島根原子力発電所 1号炉 審査資料	
資料番号	DP-001
提出年月	令和5年12月21日

島根原子力発電所 1号炉 廃止措置計画変更認可申請書の 概要について

2023年12月
中国電力株式会社

〔補足〕 原子炉本体周辺設備の解体撤去範囲ほか

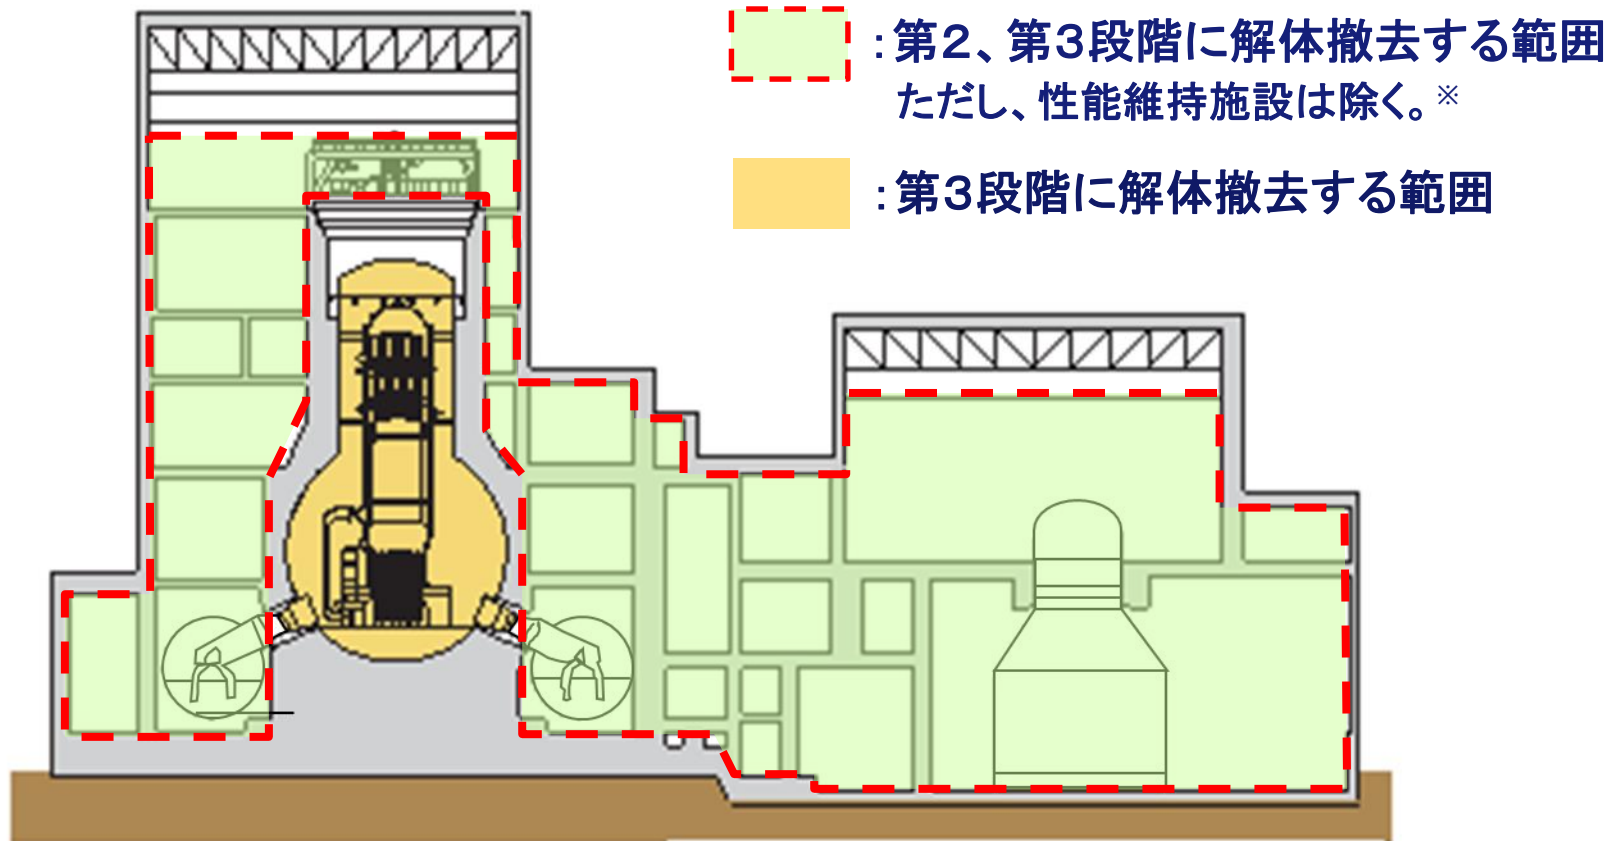
- 第2段階から管理区域内の解体撤去工事に着手することから、**解体する対象物及びその解体方法の考え方を具体化**

○第2、第3段階の解体撤去範囲は以下のとおり。

※使用済燃料の管理に必要な貯蔵施設や放射性廃棄物の処理、貯蔵に必要な廃棄施設等の性能維持施設は、第2段階以降にも必要な施設であり、解体撤去する範囲から除く。

変更前	変更後
<p>5.2 原子炉本体周辺設備等解体撤去期間以降</p> <p>(1) 原子炉本体周辺設備等解体撤去期間</p> <p>原子炉本体周辺設備等解体撤去期間では、供用を終了した設備のうち、管理区域内にある放射性物質により汚染された設備（原子炉本体を除く）の解体撤去に着手するとともに、原子炉本体の解体に向けた準備工事を行う。解体撤去は、熱的切断又は機械的切断により行う。具体的な工法は、解体する機器の構造及び汚染状況、解体に使用する工具の使用条件、解体に伴い発生する放射線粉じんの影響等を考慮し選定する。また、核燃料物質の搬出、安全貯蔵及び管理区域外の設備の解体撤去を継続して実施するとともに、必要に応じて核燃料物質による汚染の除去を実施する。</p>	<p>5.2 原子炉本体周辺設備等解体撤去期間</p> <p>原子炉本体周辺設備等解体撤去期間では、供用を終了した設備のうち、管理区域内にある放射性物質により汚染された設備（ただし、ドライウエル内にあるものを除く。）（以下「原子炉本体周辺設備」という。）の解体撤去に着手する。</p> <p>原子炉本体周辺設備の解体撤去は、解体時に追加的な汚染が付着しないよう、解体撤去範囲に放射性廃棄物でない廃棄物と判断できる設備がある場合は、当該設備を先行して解体撤去し、その後、解体工事準備期間中に実施した汚染状況の調査結果による放射能レベル区分に基づき、解体前に必要に応じて機器除染を実施したうえで、放射性物質として扱う必要のないもの、放射性固体廃棄物の順に、放射能レベルの低いものから解体撤去することを基本とする。</p> <p>（以下略）</p>

〔補足〕 解体撤去物の取扱い

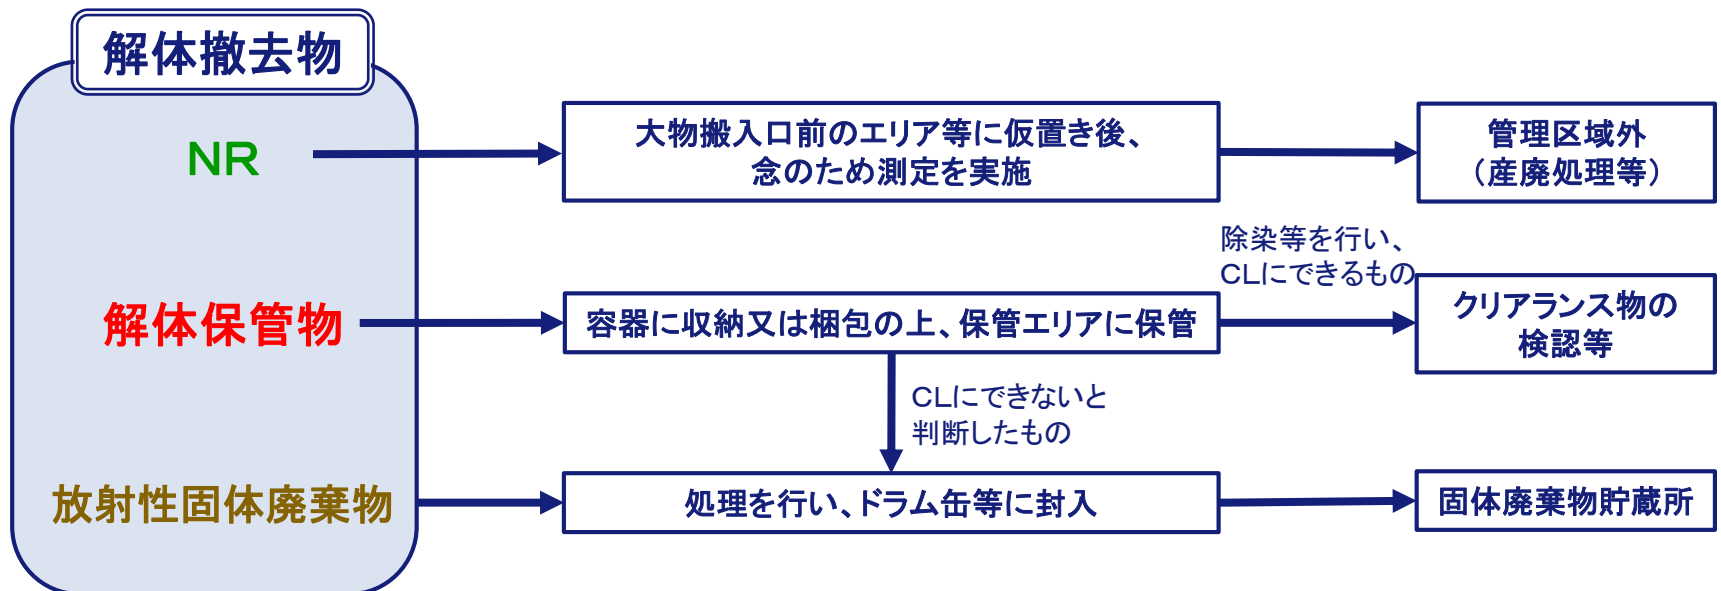
- 第2段階において発生する放射性固体廃棄物は、第1段階中と同様の廃棄物に加え、**解体撤去工事に伴う雑固体廃棄物の発生が想定されることから、廃棄物の種類に応じた管理方法を具体化**
- また、解体撤去物のうち**解体保管物の管理方法**に関する記載を追加

- 工事により発生する金属等の廃棄物(解体撤去物)は、**NR※1**、**解体保管物※2**または**放射性固体廃棄物**に分別し、それぞれの管理は、保安規定に定めて実施する。

変更前	変更後
<p>3.2 放射性固体廃棄物の管理 (中 略)</p> <p>(2) 原子炉本体周辺設備等解体撤去期間以降 原子炉本体周辺設備等解体撤去期間以降に1号炉から発生する放射性固体廃棄物の管理の方法は、施設の汚染状況の調査結果を踏まえ、解体撤去の工法及び手順と合わせて検討を進め、原子炉本体周辺設備等解体撤去期間に入るまでに定め、廃止措置計画に反映し変更の認可を受ける。</p>	<p>3.2 放射性固体廃棄物の管理 (中 略)</p> <p>(2) 原子炉本体周辺設備等解体撤去期間中 原子炉本体周辺設備等解体撤去期間中に1号炉から発生する放射性固体廃棄物は、廃棄物の種類・性状に応じて、以下のとおり適切に処理及び貯蔵保管を行う（2号又は3号炉との共用施設での処理及び貯蔵保管を含む。）。 (中 略) 原子炉本体周辺設備の解体撤去により発生する解体撤去物のうち、解体保管物については保管エリアに保管する。解体保管物は、処理を行うことにより可能な限り放射性物質として扱う必要のないものとするが、放射性物質として扱う必要のないものできないと判断したものは、雑固体廃棄物としてドラム缶等に詰めて固体廃棄物貯蔵所に貯蔵保管する。</p>

〔補足〕 ①第2段階の延長（2029年度⇒2035年度）

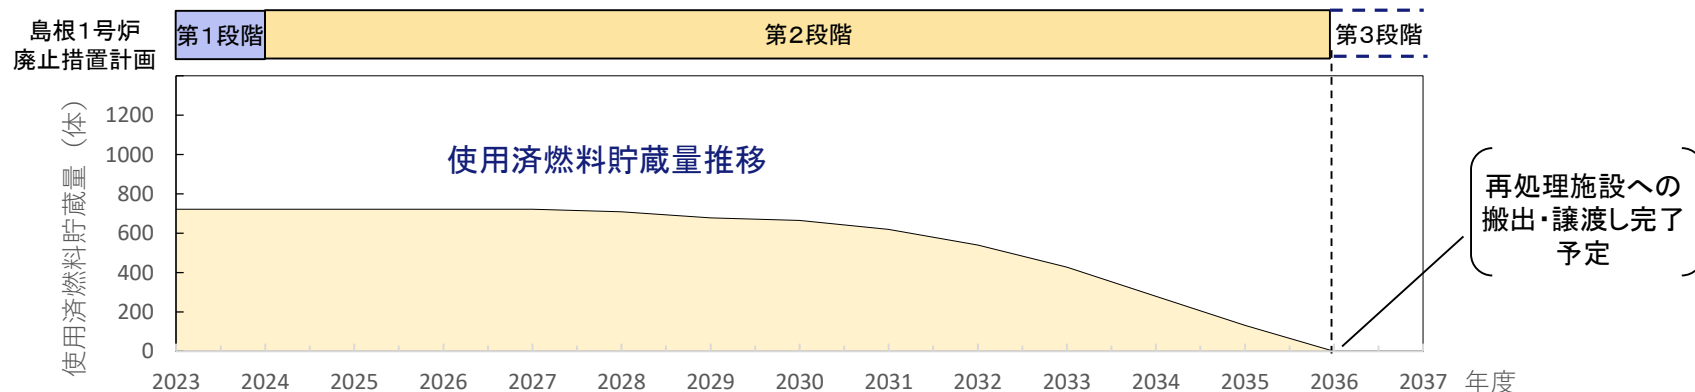
① 第2段階を延長
(2029年度⇒2035年度)

- 使用済燃料の搬出及び譲渡し計画等の見直しのため第2段階を現行工程から6年延長する。

〔補足〕②「汚染状況の調査」の期間変更

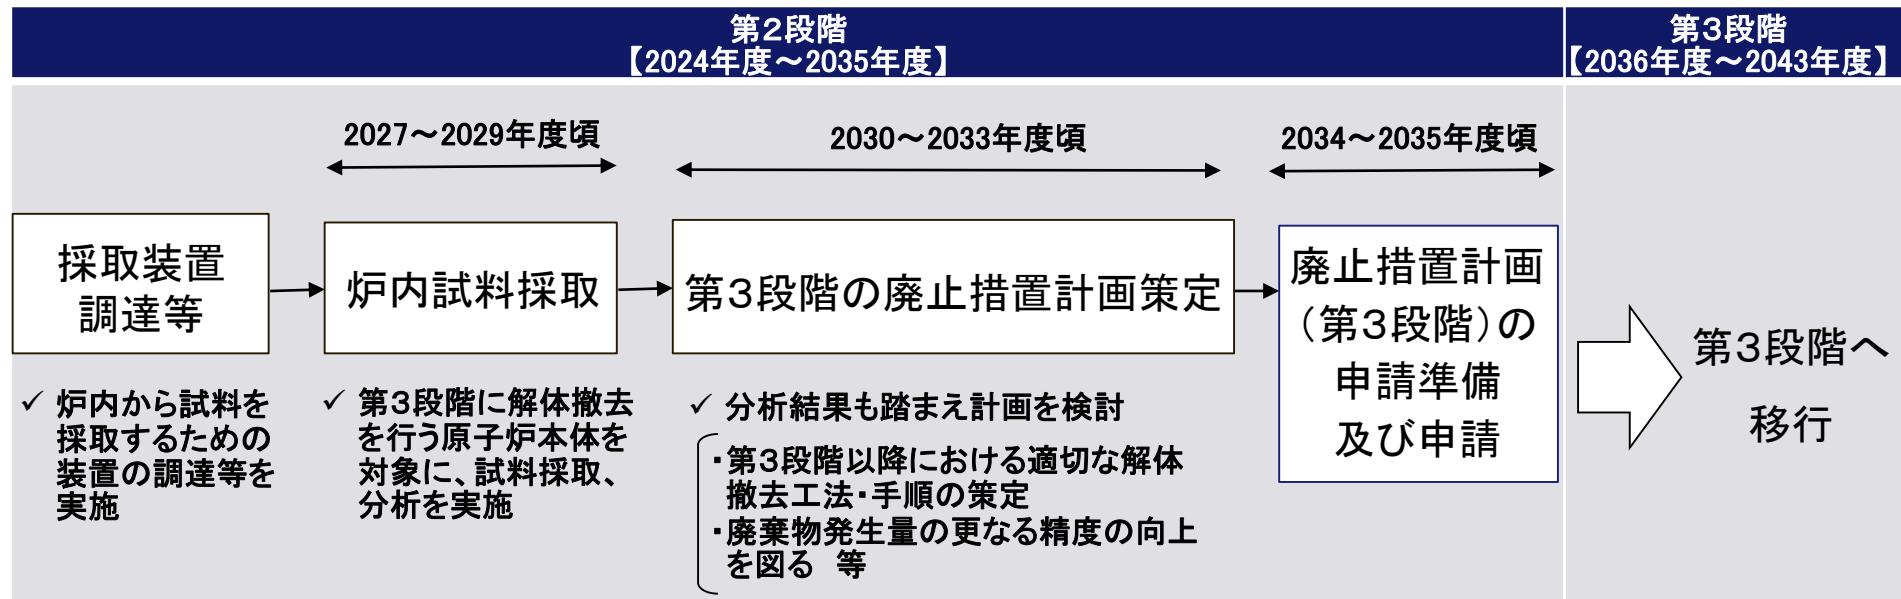
- 原子炉周りの放射能濃度の評価は、第1段階において放射化計算により実施しているが、第3段階に発生するL1、L2廃棄物に係る具体的な処分計画の検討における実効性を高めるために必要と考え、炉内試料採取の実施に向けた検討を進めてきたところ。
- その結果、第2段階中に実施できる見込みが立ったことから、第3段階に解体撤去を行う原子炉本体を対象に、新たに炉内試料の採取による汚染状況の調査を実施する。
⇒これにより、第3段階以降における適切な解体撤去工法・手順の策定、廃棄物発生量の評価精度のさらなる向上を図る。

以下に第3段階へ移行するまでの概略工程を示す。

〔補足〕 ③第4段階の短縮（8年間⇒6年間）

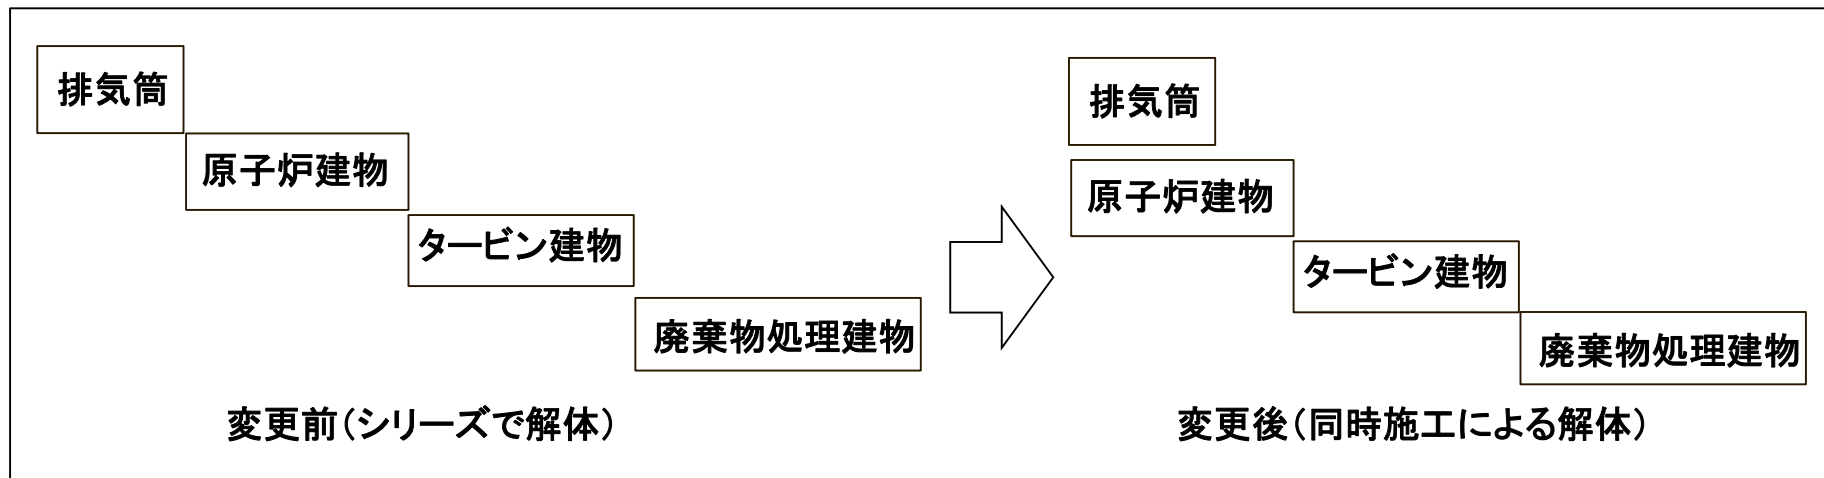
③ 第4段階を短縮
(8年間⇒6年間)

- 第4段階に行う建物解体については、順次施工予定としていたが、複数の解体工事を同時施工とすること等で現行工程から2年短縮（工程を効率化）させることが可能と考えた。
